Keuringsverslag van een elektrische laagspanning- en zeer lage spanningsinstallatie

NIET CONFORM

Straatnaam Schoonstraat
Huisnummer 90A
Busnummer
Postcode 1910
Gemeente KAMPENHOUT
Land België

Controlebezoek van een huishoudelijke installatie volgens (KB 08/09/2019) - AREI Boek 1- 6.5. en 4.2.4.3.

Afbeelding schakel- en verdeelbord:

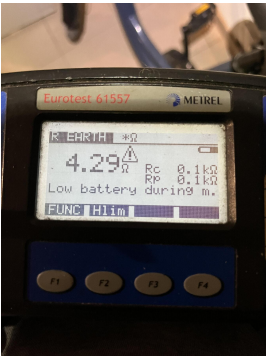
- I1.01 Eéndraadschema van de installatie is niet aanwezig. (Boek 1 Afdeling 2.12 - 2.13 en 3.1.2)
- I1.03 Situatieschema van de installatie is niet aanwezig. (Boek 1 Afdeling 2.12 - 2.13 en 3.1.2)

- I4.01 Hoofdequipotentiale verbinding(en) niet verwezenlijkt. (Boek 1 Onderafdeling 5.4.4.1. en 5.1.6.2)
- I5.11 Niet gebruikte invoeringen van het verdeelbord zijn niet correct of onvoldoende afgedicht. (Boek 1 Afdeling 5.1.4. en 4.2.2.3.)

- I5.14 De nominale spanning dient duidelijk vermeld te worden op een oordeelkundig gekozen plaats. (Boek 1 Onderafdeling 3.1.3.3.)
- I8.14 Elektrische leidingen zijn niet ingevoerd, zodat een continue bescherming verzekerd is. (Boek 1 Onderafdeling 5.2.6.1.)

- I9.07 Niet alle contactdozen op LS zijn kinderveilig conform NBN C 61-112-1:2017. (Boek 1 Onderafdeling 1.4.2.3. en 5.3.5.2.)
- N12 De elektrische installatie was niet volledig toegankelijk, wij hadden geen toegang tot volgende lokalen:

- N22 De elektrische installatie is grondig na te zien en conform te maken volgens de voorschriften van het AREI boek 1.
- N3 Het is niet uitgesloten dat bij een nacontrole bijkomende inbreuken worden vastgesteld bij voorleggen schema's.
